Uwagi do planu zwiedzania reliktyw Zamku Wysokiego , na stronie internetowej Muzeum im. ks. dr. Władysława Łęgi w Grudziądzu.

Uwagi do objaśnień

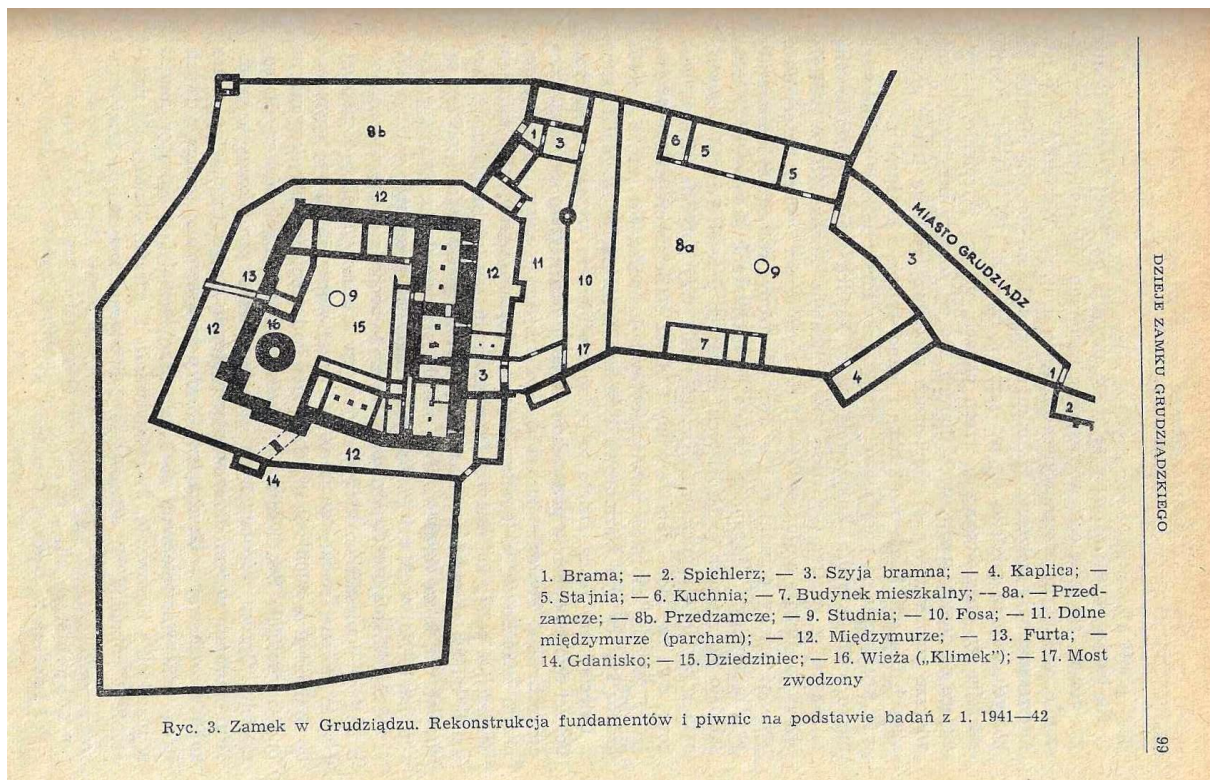
Na podstawie tego planu turyści są wprowadzani w błąd , co do planu średniowiecznego zamku.

Jest to plan rekonstrukcyjny, zmyślony przez Hansa Jacobiego, w okresie okupacji hitlerowskiej. Dla potrzeb doktoratu jego autor dokonał spreparowania odkrytych przez siebie fragmentów murów. W ten sposób „dopasował” wygląd zamku do innych zamków krzyżackich z 2 poł. XIII w., np. w Rogóźnie, w Gniewie.

Za: *Atlas Historyczny Miast Polskich Grudziądz*. Toruń 1997

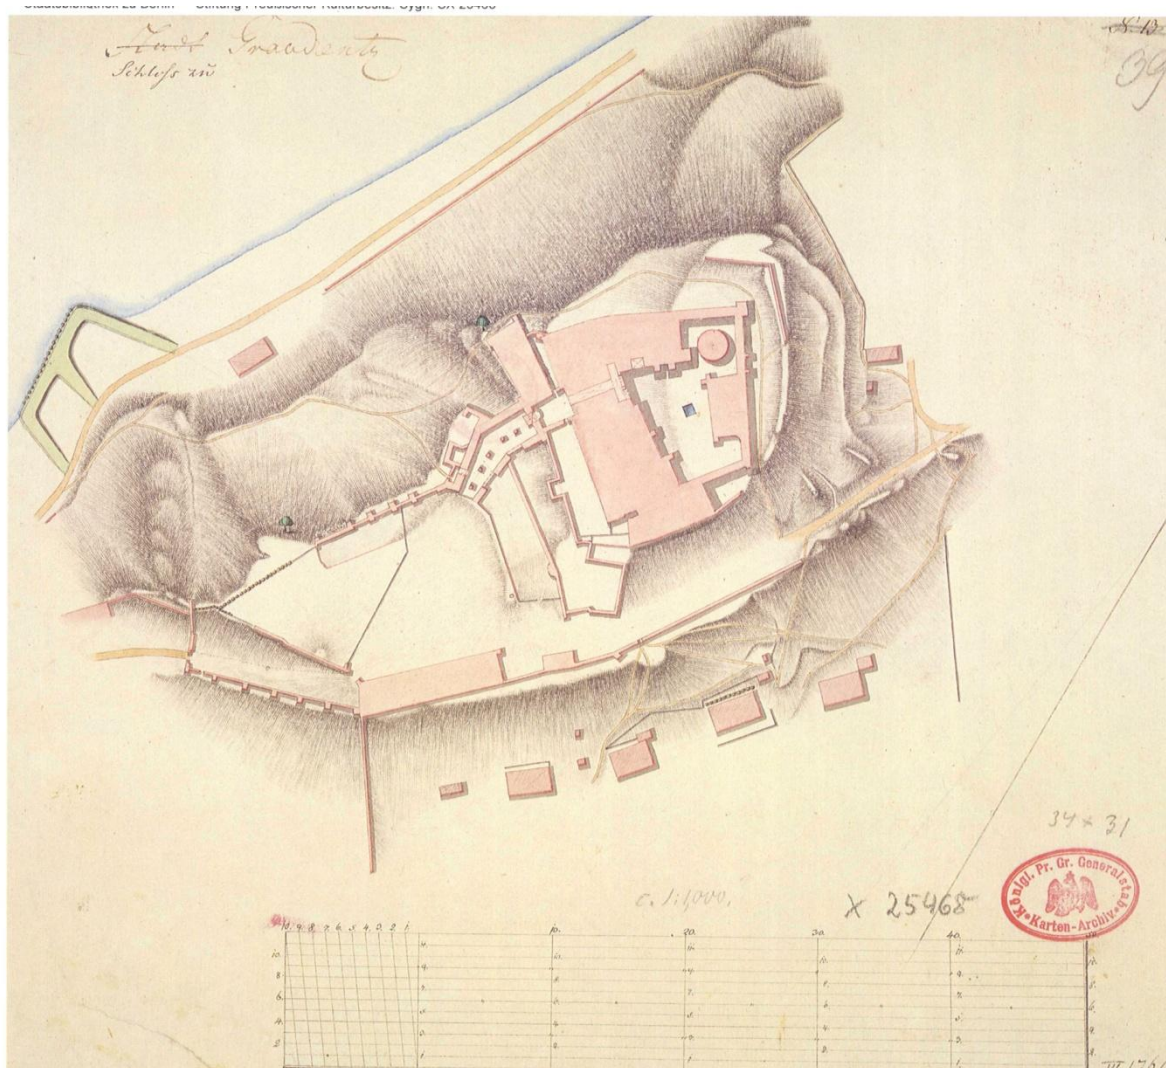
W 1997 r. odnaleziony został oryginalny plan Zamku Wysokiego z siatką transversalną, z 2 poł. XVIII w. W XXI w. odrzucono oryginalny plan zamku a jako udokumentowany naukowo , utrzymano fikcyjny plan rekonstrukcyjny Hansa Jacobiego.

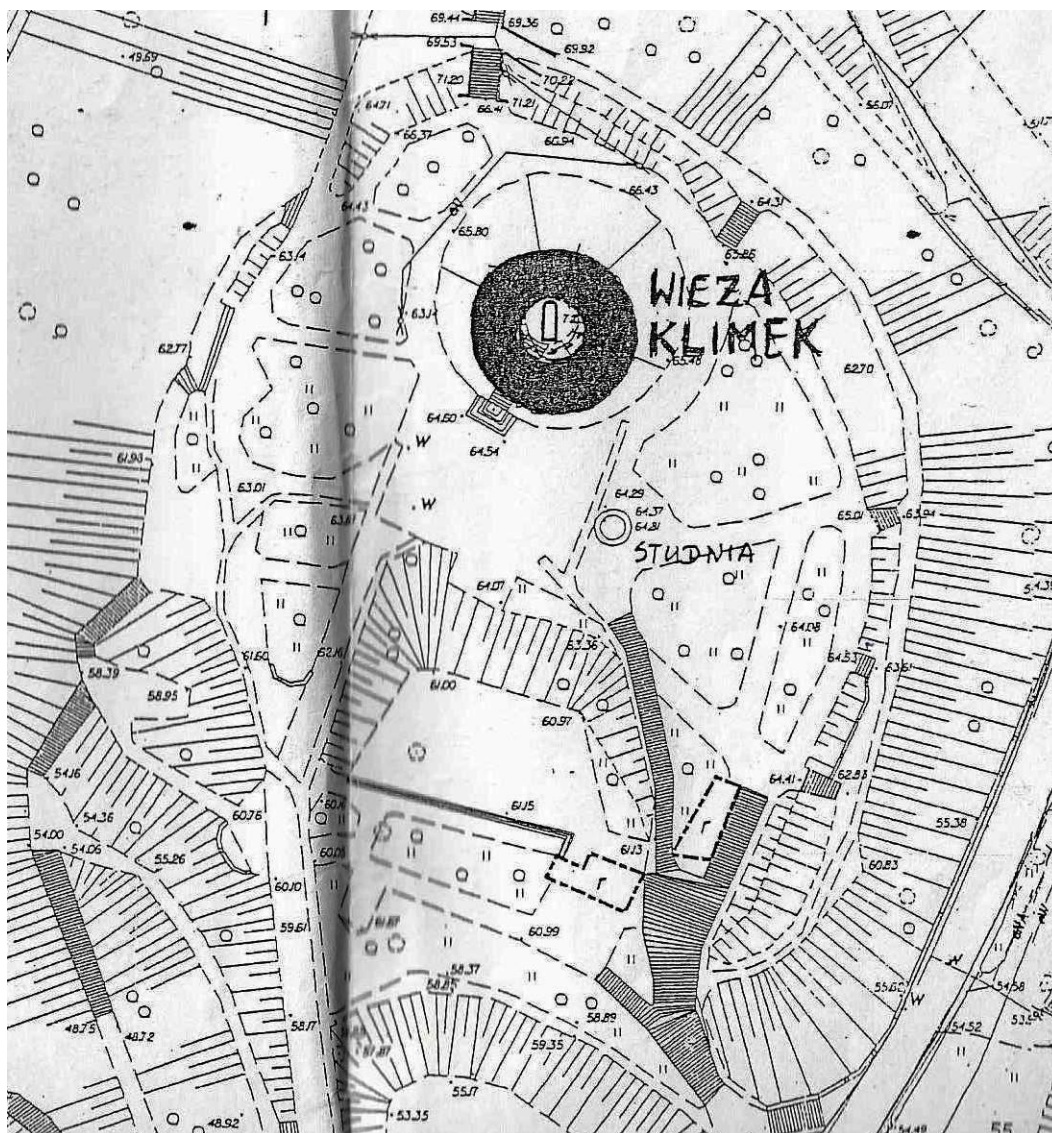
Purpurowym kolorem zaznaczono rzekomo zachowane relikty murów. Trzeba tu zaznaczyć, że w wielu przypadkach ich istnienie i grubość jest fikcyjna. Kolorem szarym zaznaczono mury domniemane. W tym przypadku np. istniejący mur od strony wschodniej uznano za domniemany.

1. W świetle oryginalnych planów, opublikowanych w atlasach historycznych w 1997 r. i 2017 r. wiadomo, że takiej szyi bramnej bezpośrednio nie było. Była tam droga na przedzamcze miejskie, traktowane jako osiedle a nie miasto.
2. *Mur przy ul. Tkackiej*. Opis prawidłowy.
3. *Przedzamcze górne*. Nazwa jest nieprecyzyjna. Część tego terenu nie należała do Zamku Wysokiego. Na planie rekonstrukcyjnym z 1940 r. do terenu zamku średniowiecznego zaliczono też zabudowania późniejszego seminarium jezuickiego. Z punktu widzenia wiedzy z XXI w. zaliczenie tych zabudowań do okresu

średniowiecza jest prawidłowe. Faktura muru ceglanego kościoła pojezuickiego *opus mixtum* z cegieł romańskich i blendowanie wewnętrzne ścian, z parapetami obecnie w podziemi kościoła jest charakterystyczne dla XIII w.

4. *Stajnie i kuchnia*. Opis z układem pomieszczeń domniemany, sporządzony przez H. Jacobiego w l. ok.1940-41. Lustratorzy polscy wchodzili na Zamek Wysoki od strony ul. Podgórnej, co pokazuje sieć dróg na oryginalnym planie z 2 poł. XVIII w.

5. *Wozownia i stajnia*. Opis jest nieprecyzyjny. K. Szymański, określił go pod 5 jako budynek mieszkalny. Faktycznie tam była sala na moście, z pięcioma kolumnami. Na karcie w AHMP Grudziądz jest kontrast między stanem faktycznym wg planu geodezyjnego z siatka transversalną a makietą z lat 50. XX w., rzekomego wyglądu Grudziądza w XVIII w. Na tym planie geodezyjnym nie ma przejazdu z tunelu bramnego na dziedziniec Zamku Wysokiego. Jest zaznaczona cienka ściana i wejścia do skrzydeł zamku po zachodniej i wschodniej stronie. Takiego obrysu obiektu nie ma na planie geodezyjnym z XVIII w. Obrys zmyślony przez H. Jacobiego.

6. *Fosa*. Określenie poprawne.
7. *Most szyi prowadzącej do zamku górnego*. Do tego odnosi się komentarz w punkcie 5. W 2024 r. z Przemysławem Szachnitowskim wykazaliśmy , że tam należy dopatrywać się kościoła katedralnego biskupa misyjnego Prus św. Chrystiana.

8. *Przedbramie z brama wjazdową*. Plan geodezyjny z XVIII w. pokazuje wprost, że nie można było wjechać tą bramą na dziedziniec zamku. Brama prowadziła w XXVII – XVIII w. do spiżarni po prawej stronie i pomieszczeń kancelaryjnych po lewej stronie. Nawet obecnie różnica poziomów między progiem bramy (ok. 60 m n.p.m.) a dziedzińcem uniemożliwia poziomy wjazd na dziedziniec (ok. 65 m n.p.m.).

9. *Budynek mieszkalny, tzw. Dom Komtura*. Obiekt zmyślony przez Hansa Jacobiego w 1940 -41. Tego fragmentu nawet nie badał za pomocą wykopów.
10. *Parcham (międzymurze)*. W świetle oryginalnych planów opis nie budzi zastrzeżeń.

11. *Przedzamcze dolne*. Brak informacji, że tam po stronie wschodniej jest zrekonstruowana w XIX w. główna brama na Zamek Wysoki, *Brama Fijewska*, podwójna brama, jak Brama Mostowa na zamku w Malborku.

12. *Skrzydło południowe – część wschodnia*. Obrys skrzydła jest fikcyjny, niezgodny z planem geodezyjnym z XVIII. Nie było takiego narożnika skrzydła po stronie południowo- wschodniej. Narożnik został spreparowany. W l. 2008 -2009 odsłonięto tam dwie klatki schodowe ze spiżarni , do refektarza na piętrze i do kaplicy oraz do gdaniska. Wyjście zaznaczone na planie geodezyjnym z XVIII w. oraz słownie w inwentarzach zamku z XVI - XVIII w.

13. *Piwnica, tzw. trapezowata*. Poprawniej, pomieszczenie pierwszej kondygnacji. Była tam kuchnia.

14. *Kanał odprowadzający ścieki*. Poprawnie rynsztok z kuchni.
15. *Dziedziniec*. Turyści powinni wiedzieć, że znaczna część dziedzińca została zniszczona w trakcie tzw. rewitalizacji w 2014 r. do głębokości ok. 5 – 6 m. Celem rewitalizacji było zmaterializowanie fikcyjnej wizji rozplanowania zamku Hanasa Jacobiego, z okresu okupacji hitlerowskiej. Północna linia skrzydła południowego jest obecnie mało czytelna. Usunięto wtedy wejście do spiżarni po stronie południowo – wschodniej, fundament komina przy tym wejściu, wejście do zakrystii, wyłożony cegłą ganek do kościoła i spiżarni.

16. *Studnia*. Cembrowina studni jest okrągła. Kształt czworoboczny wynika z faktu, że była ona obudowana. Miał ok. 50 m głębokości. Wodę czerpano za pomocą urządzenia *paternoster*, z dwoma kublami.

17. *Wieża Klimek*. Skoro zaznaczono wieżę Klimek, jako zachowana to również powinien być zaznaczony mur zewnętrzny po wschodniej stronie z Bramą Fijewską

18. *Skrzydło zachodnie*. Ten plan skrzydła jest również fantazją. Co zniszczono w tym miejscu w 2014 r., tego nie da się stwierdzić. Kiedy zniszczono fragment dziedzińca bez nadzoru archeologicznego. Niewątpliwie po stronie wschodniej usunięto relikw wejścia do kościoła z ceglanym gankiem.

19. *Gdanisko*. W polskich inwentarzach nazwa gdaniska nie pojawia się w tym miejscu. Równie dobrze mogło to być ujęcie wody z Wisły, przypominające kształtem gdanisko jak w Kwidzynie. W inwentarzach imiennie gdańsko jest wymienione po stronie południowo wschodniej, z wyjściem przy kaplicy i spiżarni.

20. *Skrzydło południowe część zachodnia*. Ewidentnie ta część budowli jest spreparowana. Do czasu kolejnego etapu rewitalizacji w 2024 r. był jeszcze fragment ścianki działowej o grubości wozówki. Ta ścianka świadczyła, że nie mogła tam być rzekoma kurtyna o grubości ok. 3 – 4 m. W 2024 r. ten fragment usunięto, by jeszcze bardziej podkreślić optycznie z wieży widokowej Klimek, że plan rekonstrukcyjny H. Jacobiego jest udokumentowany naukowo.

Relikt wspomnianej ścianki działowej po prawej stronie. Stan w 2023 r.

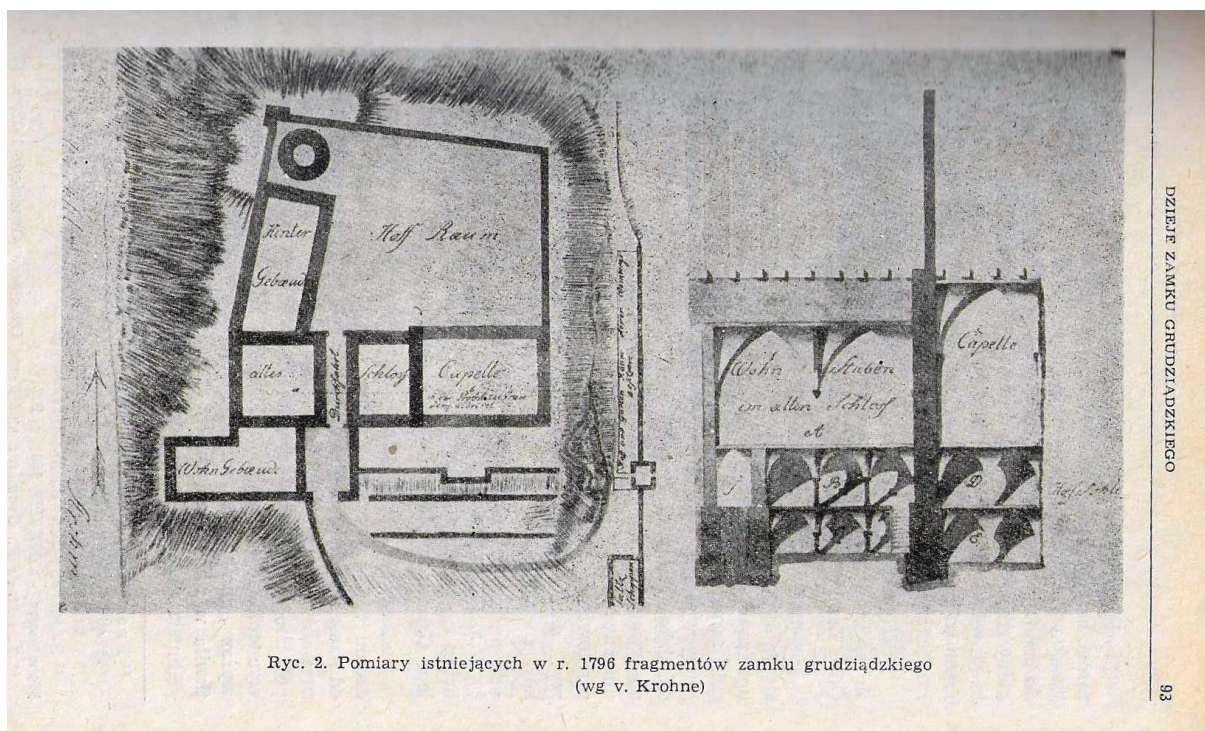
Widok po usunięciu reliktu ścianki działowej w 2024 r. Wizualnie zasłonięto część południowa tunelu bramnego.

Ten relikw pokazywał coś jeszcze, że tyle calca po stronie zachodniej wybrano w 2014 r. Zaznaczyłem to czerwoną linią. Zniwelowany poziom skrzydła południowego jest przekłamanie.
